AVIS IRSN N° 2024-00143

Objet : Agence nationale pour la gestion des déchets radioactifs (Andra)
Centre de stockage de l'Aube (CSA) – INB n°149
Demande de modification notable soumise à autorisation relative à la prise en charge de colis à produire par le CEA en dépassement de la LMA colis du ^{126}Sn sur le CSA

Réf. : Lettre ASN CODEP-CHA-2023-010905 du 1^{er} mars 2023

Figure 1 – Schémas des colisages de l'approbation 9B (gauche ; caisson non représenté) et de l'approbation 9X (droite) ; couvercles non représentés.

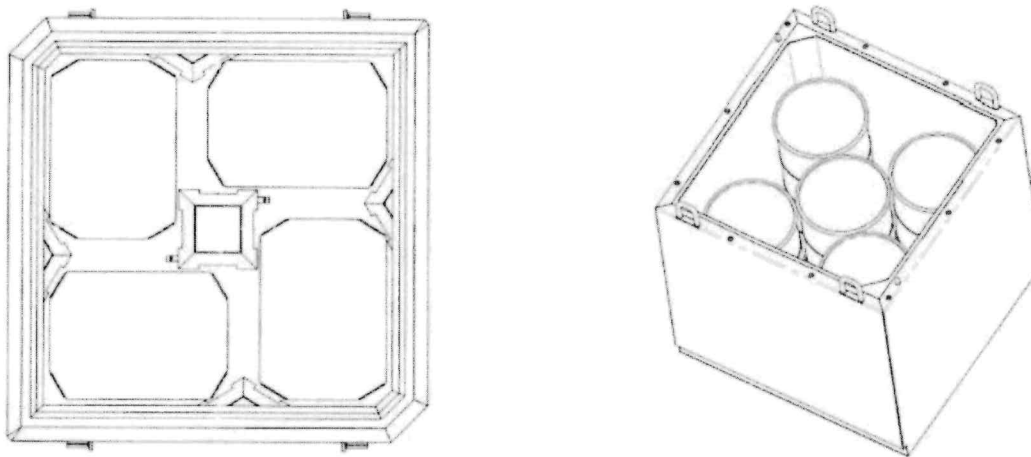
Pour ce qui concerne l'évaluation prospective de l'activité en ^{126}Sn des déchets issus du traitement des PIP, l'Andra retient l'activité volumique maximale mesurée lors des analyses radiochimiques réalisées par le CEA sur ces déchets, soit $1,23 \cdot 10^7$ Bq/L, ainsi que le volume maximal de déchets par fût, soit 3 litres. L'activité en ^{126}Sn ainsi évaluée est de 0,037 GBq par fût. L'activité des quatre autres fûts constitutifs du colis de type 9X est évaluée sur la base des caractéristiques radiologiques des 121 colis contenant des déchets dits « communément générés sur le site de Marcoule » déjà stockés au CSA. La valeur moyenne de l'activité massique en ^{126}Sn pour ces 121 colis étant de $1,2 \cdot 10^{-2}$ Bq/g, soit $1,2 \cdot 10^{-4}$ GBq pour un colis de type 9X de 10 tonnes, l'Andra considère que l'activité en ^{126}Sn des 120 futurs colis de déchets issus du traitement des PIP peut être assimilée à celle du fût

central uniquement, soit 0,037 GBq par colis ou encore 3,7 Bq/g, **ce dont l'IRSN convient**. Compte tenu des hypothèses conservatives retenues par l'Andra consistant à retenir les valeurs maximales de l'activité volumique des déchets liquides et de leur volume, **l'IRSN estime que l'évaluation prospective de l'activité en ^{126}Sn des 120 colis de type 9X contenant les déchets issus du traitement des PIP est satisfaisante**.
